Mannheim, den 17.01.2022

Stellungnahme zur Änderung des Entwurfs zum B-Plan Nr. 11.44 „Entwicklung des Friedrichsparks und der Universität Mannheim“ der Stadt Mannheim Innenstadt /Jungbusch

Abbildung aus Störfallgutachten (S. 44), Erläuterung: F2 + F3: Gefahrgutumschlagflächen, F4: Gefahrgutlager

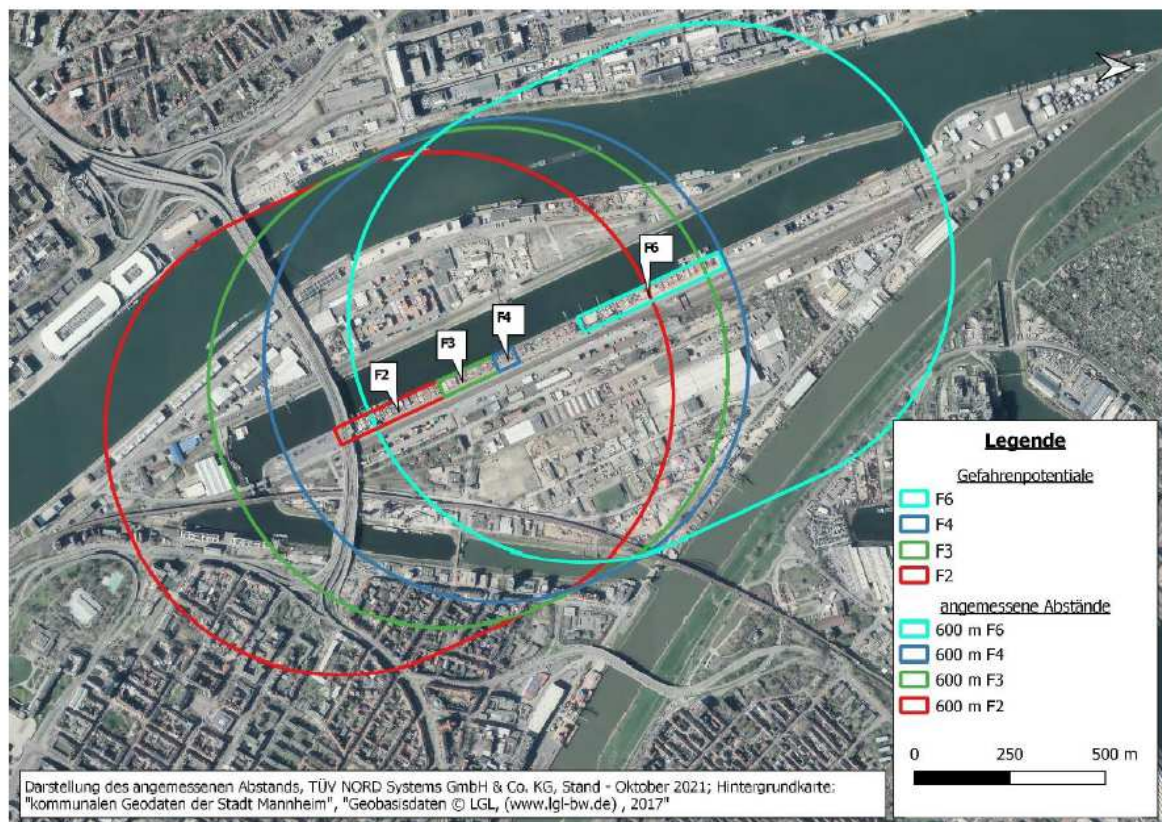
Das neu erstellte Gutachten kommt zu dem Ergebnis, dass ein Abstand von 600m angemessen sei (siehe folgende Abbildung). Die Entfernung zwischen den Flächen des Betriebsbereichs, die für die Abstandsermittlung zu berücksichtigen sind, und dem B-Plangebiet beträgt ca. 670 Meter (siehe Begründung S. 27).

Laut o.g. Schreiben des RPs beträgt der Abstand zum Friedrichspark genau 600m.

b) Darüber hinaus ist verwunderlich, wie die Gutachter zu einem angemessenen Abstand von 600 m und nicht von 800 m kommen. Dazu heißt es (S.39): „Aufgrund der vorstehend erkennbaren Schwierigkeiten und Unsicherheiten bei der Bestimmung eines angemessenen Abstands“ wurden im Gutachten „ergänzend die ermittelten Werte mit denen anderer Anlagen verglichen werden, um anhand dessen wenigstens qualitativ die Angemessenheit – im Wortsinn – der ermittelten Distanzen bewerten zu können.“

Es ist insgesamt sehr verwunderlich, dass im Ergebnis des Störfallgutachtens ein angemessener Abstandswert ermittelt wurde, der eine Bebauung des Friedrichsparks gerade so ermöglicht, eine Nutzung von Gebäuden am Jungbusch / am Verbindungskanal durch die Universität jedoch ausschließt.

Wir bitten deshalb um eine entsprechende Ergänzung des Störfallgutachtens unter Berücksichtigung der Schutzwürdigkeit des konkreten Vorhabens der Universität Mannheim im Friedrichspark und um eine Neubewertung des dann angemessenen Abstands.
